УКАЗАНИЯ

Изменение схемы включения реле "П" в альбомах переездной сигнализации ПС-1 и ПС-8

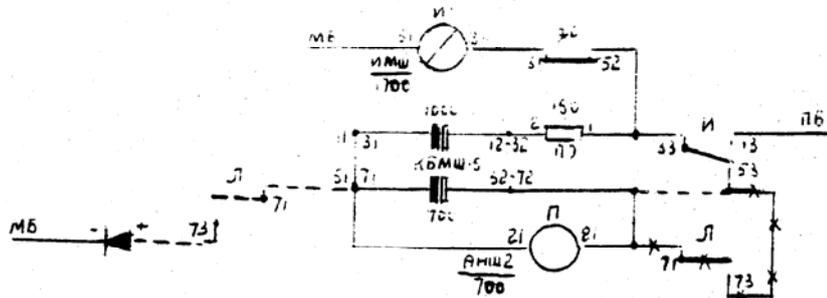
В альбомах типовых схем автоматической переездной сигнализации ПС-1 том I инв. № 535/2 и том II инв. № 535/8 и ПС-8 том I инв. № 535/29 и том II инв. № 535/30 схема включения реле "П" имеет недостаток. После обесточивания линейного реле "Л", что происходит при занятии блок-участка поездом, за счет разряда конденсатора 1000 мкф реле "П" возбуждается.

Для устранения этого недостатка необходимо контакт 71-73 линейного реле "Л" включить между плюсом диода и контактом 71 конденсаторного блока КФМШ-5, как показано на схеме пунктиром
